Věc: Dodatečná informace k zadávacím podmínkám

shora uvedený zadavatel obdržel dne 5.5.2015 a 6.5.2015 níže uvedené dotazy k veřejné zakázce malého rozsahu „Karlovy Vary, Hala pro míčové sporty – basketbalové konstrukce“ zadávané na základě Výzvy k podání nabídek ze dne **29.4.2015**.

Návrh rozmístění ... pouzder pro kotvení kůlů a poloha košů ... 7.5.2015 UPRÁVIL 7.5.15 *Line*

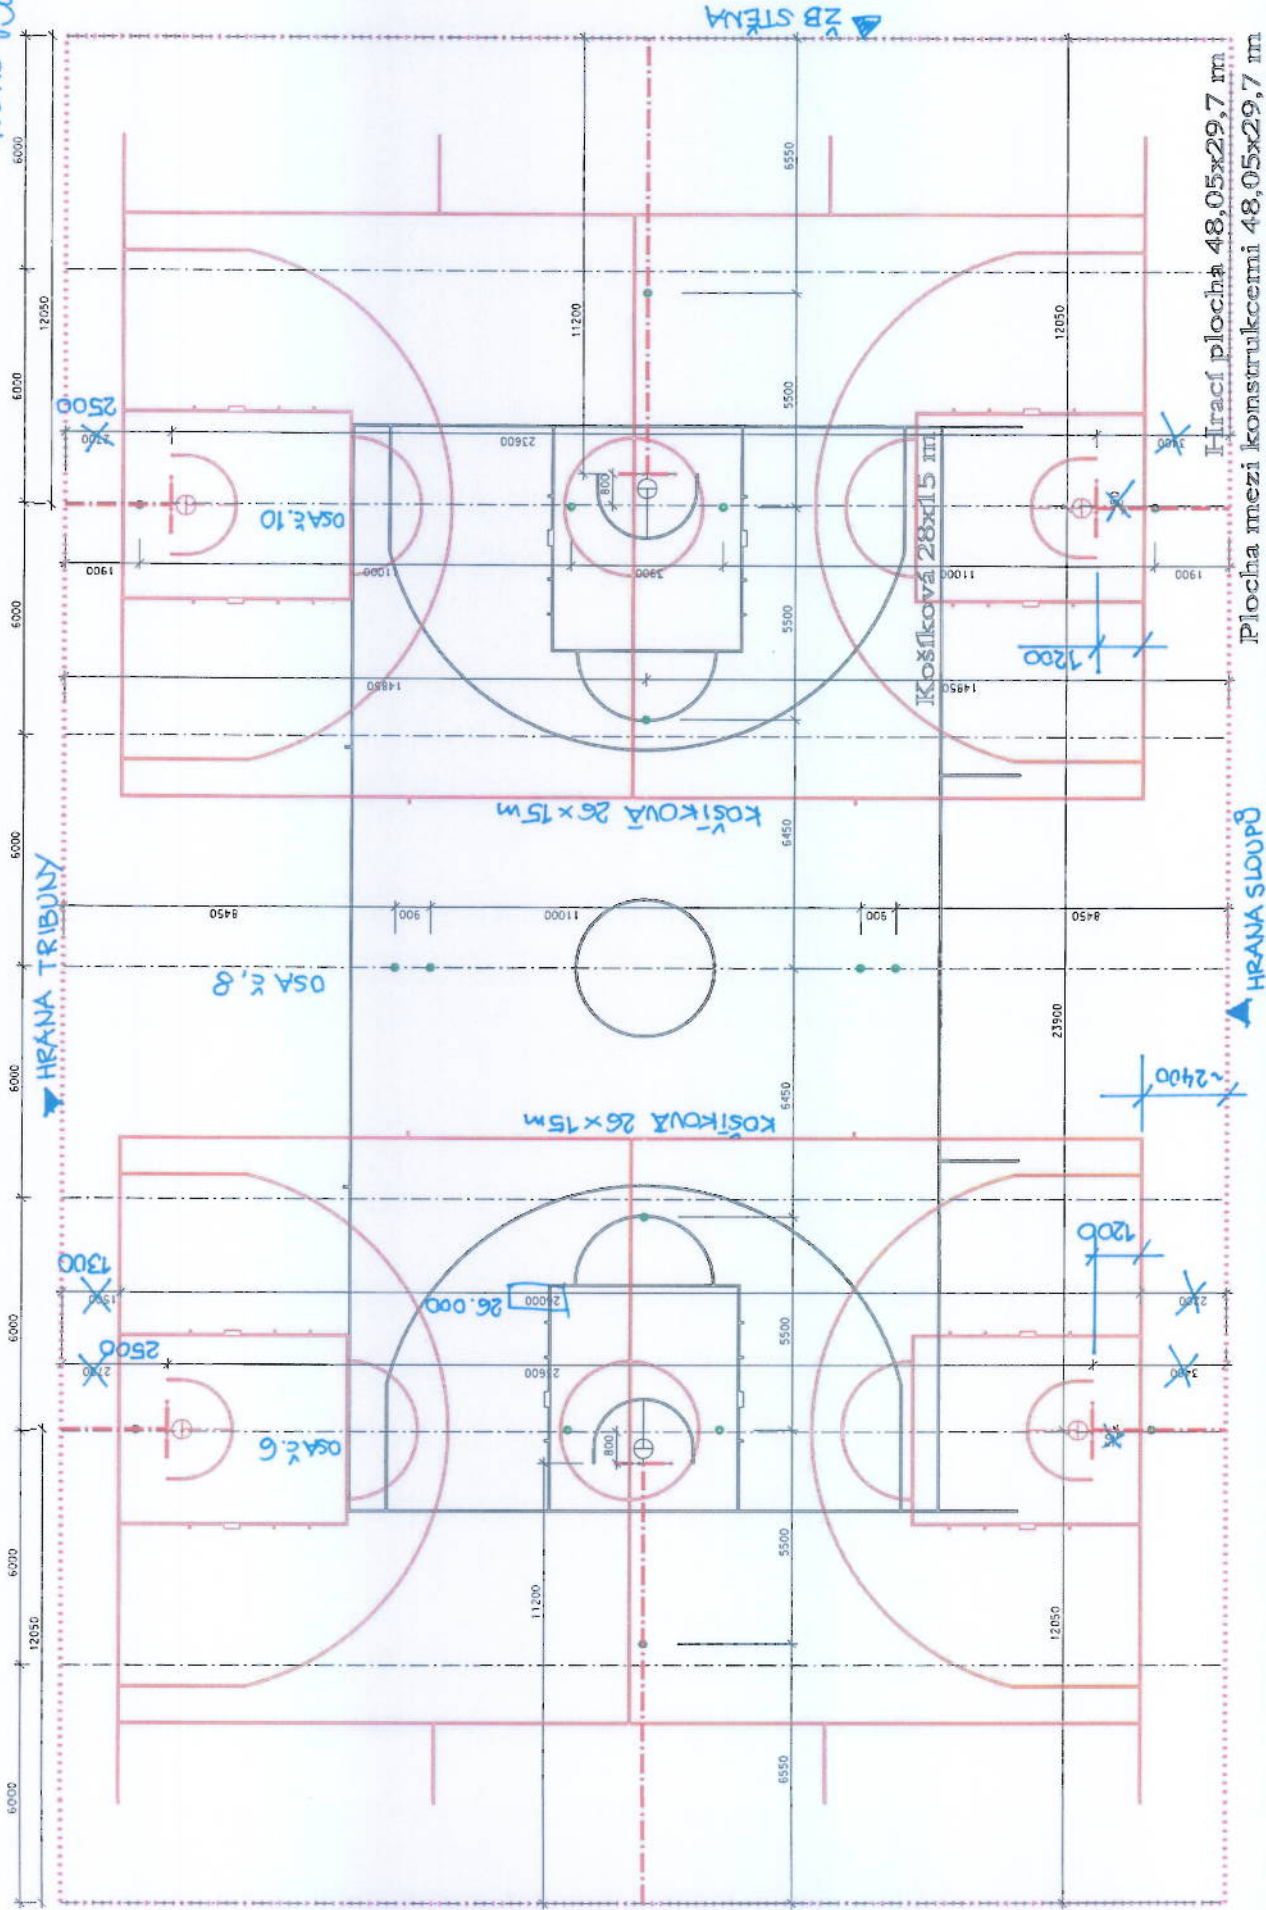
<p>5) k umístění konstrukcí na/mezi sloupy na severní straně. Do nabídky je potřeba znát přesné umístění hřišť na šířku. Konstrukce na sloupy, nebo mezi sloupy se budou lišit nejenom technicky, ale především finančně. Nejedná se ani tak o vyložení konstrukce směrem do hřiště, jako o přípravu konstrukce na sloup, nebo udělení výměny mezi sloupy.</p> <p>6) dalším rozhodujícím prvkem pro délku vyložení konstrukcí bude mobilní tribuna na severní straně. V jaké vzdálenosti bude od stávajících sloupů?</p>
<p>Dodatečná informace:</p>	<p>1) Součástí dodávky basketbalových konstrukcí není dodávka měřičů 24 vteřin – zadavatel nestanovil požadavky na tyto měřiče; viz zadávací dokumentace – POŽADAVKY NA PROVEDENÍ BASKETBALOVÝCH DESEK A KOŠŮ Z RŮZNÝCH ZDROJŮ - poznámky na str. č.3; dodavatel basketbalových konstrukcí připraví úchyty na basketbalových konstrukcích pro tyto měřiče; zadavatel nemá měřiče 24 vteřin dosud vybrány, údaje o měřičích 24 vteřin jsou pouze informativní. Zadavatel stanovuje:</p> <ul style="list-style-type: none"> - basketbalové konstrukce musí odpovídat předpisům FIBA, level1 - certifikace FIBA není vyžadována <p>2) Měřiče 24 vteřin budou jednostranné.</p> <p>3) Viz odpověď na dotaz č.1.</p> <p>4) Zadavatel zvolil basketbalové koše zavěšené na střešní konstrukci a na boční konstrukci haly, na svém zadání trvá.</p> <p>5) Součástí zveřejněné zadávací dokumentace jsou výkresy:</p> <ul style="list-style-type: none"> - Půdorys ocelové konstrukce, Půdorys OK konstrukcí basketbalových košů, č.v. F1 001 20 22 0001 00 - Řez, č.v. F1 001 20 22 0002 00 - Půdorys ocelové konstrukce, Půdorys OK konstrukcí pro podporu basketbalových košů, č.v. F1 001 20 22 0003 00 <p>Na 1.a 3. uvedeném výkresu je zakreslena poloha příčných basketbalových hřišť a osy konstrukcí basketbalových košů pro tato hřiště.</p> <p>V části zadávací dokumentace „POŽADAVKY NA PROVEDENÍ BASKETBALOVÝCH DESEK A KOŠŮ Z RŮZNÝCH ZDROJŮ“ je mj. v článku 3. uvedeno:</p> <p><i>„Dodavatel sklopných basketbalových konstrukcí zahrne do svojí dodávky i náklady spojené s prohlídkou místa plnění a zaměřením připravených úchytnů v ocelové konstrukci střechy, s prohlídkou dalších konstrukcí a zjištěním připravenosti ze strany zhotovitele Haly pro míčové sporty“.</i></p> <p>Zadavatel považuje zveřejněné informace za dostatečné pro zpracování cenové nabídky uchazeče o veřejnou zakázku.</p> <p>Poznámka: pro informaci zadavatel přikládá NEZÁVAZNÝ!!! výkres barevného hřišť na hrací ploše.</p> <p>6) Mobilní tribuna (ve složené poloze – pro hru na příčných basketbalových hřištích) je vzdálena od severní stěny haly cca 1 500 mm. Příloha: nezávazný výkres barevného značení hřišť na hrací ploše</p>
